COMISIÓN DE VEEDURÍAS DE CURADURÍAS DE BOGOTÁ**ACTA No. 06-2021****SESIÓN ORDINARIA****FECHA:** 28 de julio del año 2021**HORA:** 7:00 a.m. hasta las 8:00 a. m.**LUGAR:** Microsoft Teams**INTEGRANTES DE LA INSTANCIA:**

CASO No. 2109

INTERESADA:	SECRETARIA DISTRITAL DEL HABITAT
RADICADO	1-2021-17575
CURADOR:	Arq. Gladys Sánchez Sánchez
	Curador Urbano No. 1(p)
TIPO DE TRÁMITE:	Licencia de construcción
No. EXPEDIENTE:	17-1-0188
UBICACIÓN DEL PREDIO:	Cl 71S 13 B-38 E (actual)
NORMA APLICADA:	Decretos 351 del 2006 y 190 del 2004
UPZ:	51, los libertadores

Imagen tomada del Estudio de suelos AUS-8116 Figura 2 Versión 8 Julio 2011

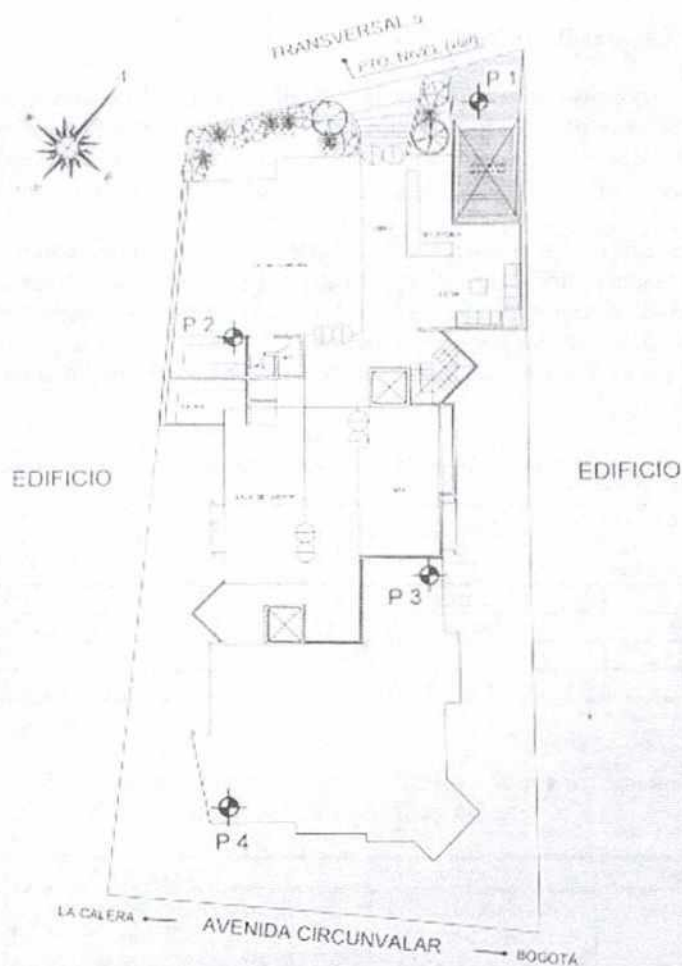
De esto se tiene que la cantidad de sondeos **NO CUMPLE** con lo prescrito en la Tabla H.3.2-1 *Número mínimo de sondeos y profundidad por cada unidad de construcción* Categoría de la unidad de construcción, por cuanto la categoría *Especial* exige como mínimo de sondeos cinco (5).

PLANTA PRIMER PISO

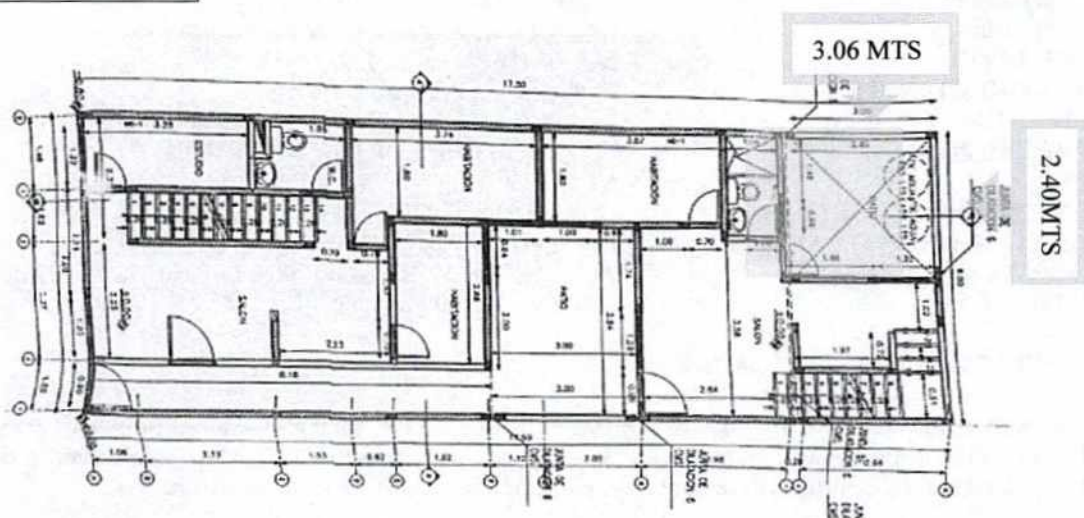
Por lo anterior el área total del área del patio es de 7.34 M² la cual se encontraría **AJUSTADA** a la norma vigente
